Keuringsverslag van een elektrische laagspanning- en zeer lage spanningsinstallatie

NIET CONFORM

Straatnaam	Kraaijenhorst
Huisnummer	4
Busnummer	
Postcode	2960
Gemeente	Brecht
Land	België

Controlebezoek van een huishoudelijke installatie volgens (KB 08/09/2019) - AREI Boek 1- 6.5. en 4.2.4.3.

Afbeelding schakel- en verdeelbord:

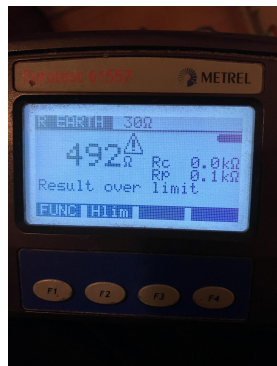
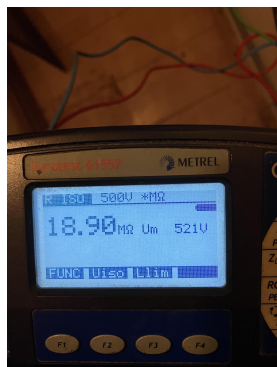
- 11.01 Eéndraadschema van de installatie is te voorzien en/of te vervolledigen. (Boek 1 Afdeling 2.12 - 2.13 en 3.1.2 en 9.1.2)
- 11.02 Situatieschema van de installatie is te voorzien en/of te vervolledigen. (Boek 1 Afdeling 2.12 - 2.13 en 3.1.2 en 9.1.2)

- 12.02 De continuïteit van equipotentiaal en/of beschermingsgeleiders zijn niet gewaarborgd. (Boek 1 Onderafdeling 5.3.5.3.G. en 5.4.3.5)
- 12.05 De spreidingsweerstand is groter dan 100 ohm. (Boek 1 Onderafdeling 4.2.3.2.)

- 13.07 Aarding gerealiseerd in voedingskabel niet beschermd door differentieelstroombeschermingsinrichting. (Boek 1 Onderafdeling 4.2.4.3.)
- 15.08 Verschillende tarieven zijn niet gescheiden van elkaar of op een apart bord aangebracht. (Boek 1 Onderafdeling 5.3.5.1.C.)

- 15.09 De genaakbare, naakte onder spanning staande delen zijn onvoldoende afgeschermd. (Boek 1 Afdeling 5.1.4. en 4.2.2.3.)
- 16.01 Een verzegelbare differentieelstroombeschermingsinrichting dient geplaatst te worden aan het begin van de installatie. (Boek 1 Onderafdeling 4.2.4.3.)

- 16.10 De I_{2t}-waarde (minimum 22,5 kA2s bij een stroom van 3000 A) voor differentieelstroombeschermingsinrichtingen met een nominale stroom kleiner of gelijk aan 40 A is te voorzien. (Boek 1, Onderafdeling 5.3.5.5)

- 18.07 Leidingen zijn te bevestigen met aangepaste bevestigingsmiddelen. (Boek 1 Onderafdeling 5.2.2. en 5.2.9.)
- 18.08 De geleiders van het type VOB moeten in daarvoor bestemde buizen, kabelgoten geïnstalleerd worden. (Boek 1 Onderafdeling 5.2.9.3. en 5.2.9.6.)

- 18.11 De kabels van het type XVB, VVB, XGB en/of C/VGVB moeten mechanisch beschermd worden tot op minimale hoogte van 10cm boven vloerniveau. (Boek 1 Onderafdeling 5.2.1.5.)

- 18.14 Elektrische leidingen zijn niet ingevoerd, zodat een continue bescherming verzekerd is. (Boek 1 Onderafdeling 5.2.6.1.)
- 18.17 De niet-gebruikte leidingen verwijderen of aan de uiteinden te isoleren.

- 19.02 Schakelaar, contactdoos of aftakdoos herschikken en opnieuw bevestigen. (Boek 1 Onderafdeling 1.4.1.3.)
